改善箇所説明図

不具合発生箇所拡大

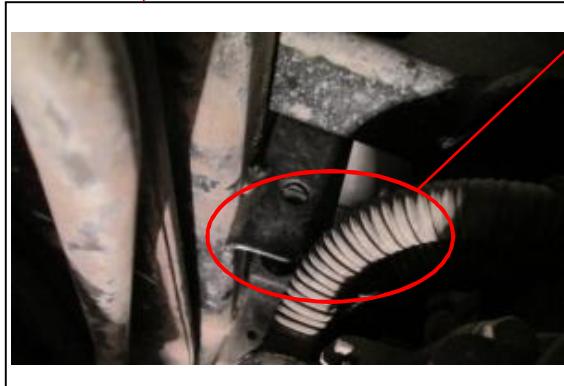
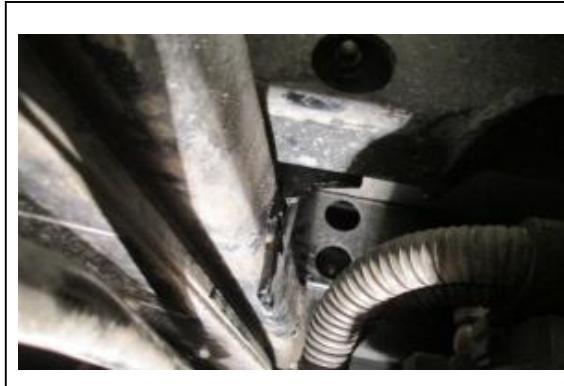
大型トラックの車体構造部において、架装に係る設計が不適切なため、縦根太と横根太を結合するブラケットと、電気配線またはエア配管の隙間が少ないものがある。そのため、走行時の振動等により当該ブラケットと電気配線等が接触し、そのまま使用を続けると、電気配線等が損傷して、最悪の場合、意図せずにエンジンが停止、またはブレーキが効きづらくなるおそれがある。

全車両、車両内側に取付の縦根太と横根太の結合ブラケットの隙間を確認し、隙間が少ない車両については、結合ブラケット下面を加工して電気配線やエア配管との隙間を確保する。電気配線やエア配管に損傷がある場合、新品の電気配線やエア配管に交換する。
